## 改善箇所説明図

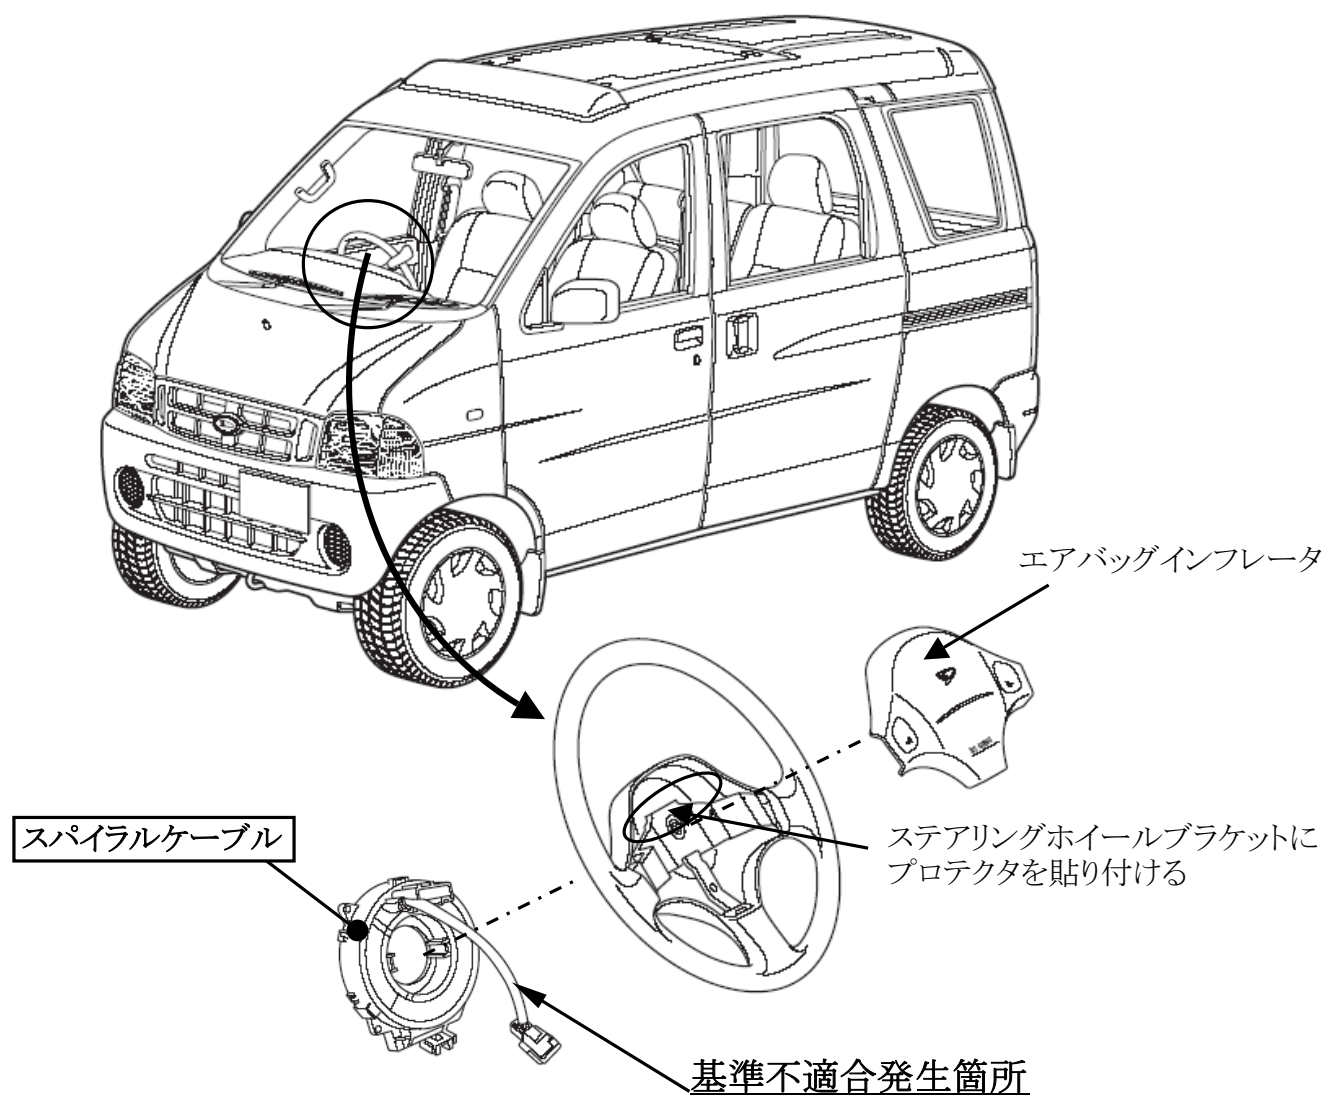
ステアリングホイール内エアバッグインフレータの配線経路が不適切なため、当該配線がステアリングホイールブラケットに擦れて傷付くことがある。そのため、そのままの状態で使用を続けると配線が短絡して警告灯が点灯し、最悪の場合、イグニッションスイッチをONにした際、エアバッグが誤って展開するおそれがある。

全車両、ステアリングホイールブラケットに配線傷付き防止のプロテクタを追加するとともに当該配線を点検し、配線が損傷しているものは新品と交換する。
